**Avis IRSN N°** 2016-00122

**Objet :** REP - Centrale nucléaire de Cruas - Réacteur n° 4 - INB n° 112  
Remplacement des broches des guides de grappe du réacteur lors de la troisième  
visite décennale.

Figure 2 : Configurations de fissuration possibles (toutes générations de broche)

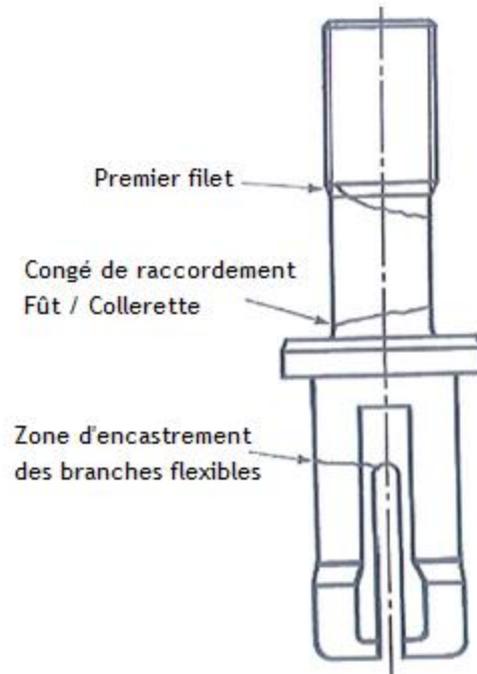
Lors de la visite partielle de 2014 du réacteur n°4 de Cruas, les contrôles par ultrasons des 110 broches de guide de grappe ont montré que deux broches sur deux guides de grappe différents étaient fissurées au niveau de la collerette (cf. figure 2 en annexe 2). Selon EDF, l'origine des dégradations observées est la corrosion sous contrainte. Lors de la 3<sup>e</sup> visite décennale du réacteur en 2016, l'ensemble des broches a été à nouveau contrôlé par ultrasons et les résultats sont conformes à ceux réalisés précédemment, hormis une nouvelle broche détectée fissurée sur un autre guide de grappe, ce qui porte à trois le nombre de broches défectueuses.

Pour ce qui concerne le réacteur n° 4 de la centrale nucléaire de Cruas, les trois broches fissurées au niveau de la collerette sont situées sur des GDG différents. En cas de rupture et de migration de la partie supérieure de la broche, **l'IRSN n'identifie pas de risque immédiat pour la sûreté de ce réacteur.**

Les nouveaux contrôles effectués en 2016 n'ont pas montré de dégradations significatives par rapport à celles constatées en 2014, seule une nouvelle broche a été détectée fissurée. Ainsi, sur une période de deux ans, il n'y a pas d'aggravation significative de la situation. **Toutefois, l'amorçage de fissuration au niveau des lamelles ne peut être totalement écarté, étant donné que les contrôles actuels ne permettent de détecter des fissures que lorsqu'elles atteignent 20 % de la section des lames flexibles de la broche. À ce titre, l'IRSN formule une recommandation présentée en annexe 1.**

- qu'un contrôle de l'ensemble des broches de type AD3 du réacteur n° 4 de Cruas soit réalisé en 2017. En cas de découverte de deux broches fissurées sur un même guide de grappe, EDF devra alors procéder à leur remplacement avant le redémarrage du réacteur ;
- que le remplacement de l'ensemble des broches du réacteur n° 4 de Cruas soit au plus tard réalisé durant l'arrêt de 2018.
